第 18 回 宮崎海岸侵食対策検討委員会 議事概要

令和元年 10 月 18 日(金) 13:30～15:40

I. 侵食対策による効果・影響の年次評価（案）と今後の調査計画

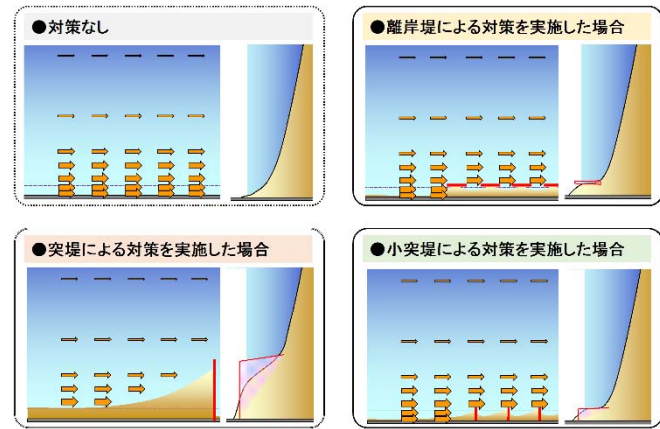
事務局：先ほど委員から、再度、「海中のバーがだんだんなくなってきており、離岸堤案が良い」という意見があったので、イメージしやすいように絵を使って説明する。左上は対策なしの図であるが、砂が移動している範囲は海岸から最大で 1km くらい、主には 500m くらいまでの岸側であるが、対策をしないと海の中を含めて砂が南へ移動し、どんどん地盤が下がっていく。それに対して、突堤の対策をしたらどうなるかというのが左下の図である。500m く

らの影響範囲のうち概ね 300m 止められるので、ほとんどの砂を止めることができ、基本的に突堤の南側に砂が逃げていかないといいことで遠浅の地形を形成で

きる。砂浜から海の中の連続性は、海域の生物にとっても寄与すると考えられる。右上の図は離岸堤のイメージであるが、先ほど前委員長からの説明もあったとおり、離岸堤岸側の 50m、100m といった範囲しか砂が止められず、沖合が深くなってしまふ。先ほど懸念として発言のあった、沖合のバーがだんだん無くなっていくのを止めることにはならないのが分かると思う。
